改善箇所説明図

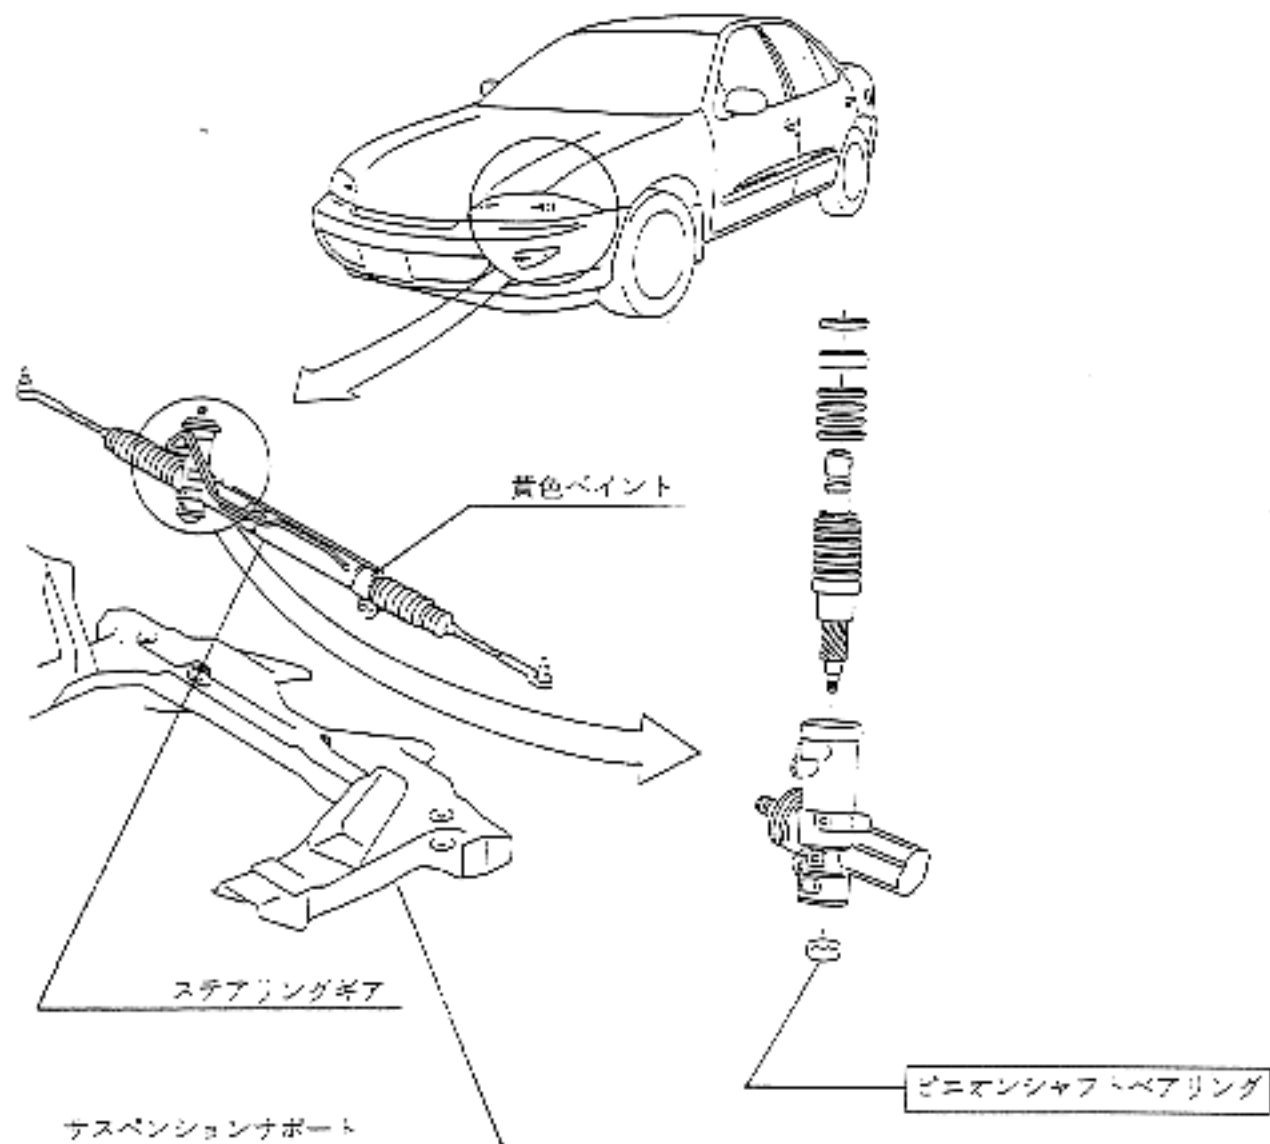
不具合発生箇所

かし取装置において、ステアリングギアピニオンシャフトベアリングに一部加工不良のものがあり、当該ベアリングが損傷するため、そのままの状態で使用を続けるとピニオンシャフトがステアリングギア内部で軸方向に移動し、最悪の場合、パワーステアリングの油圧機構が破損に陥り、操縦時のパワーステアリングが減少する。

改善の内容

全車両、当該ベアリングを良品と交換する。

作業終了の識別

ステアリングギアのシリンダー先端上部に黄色ペイントを塗布する。
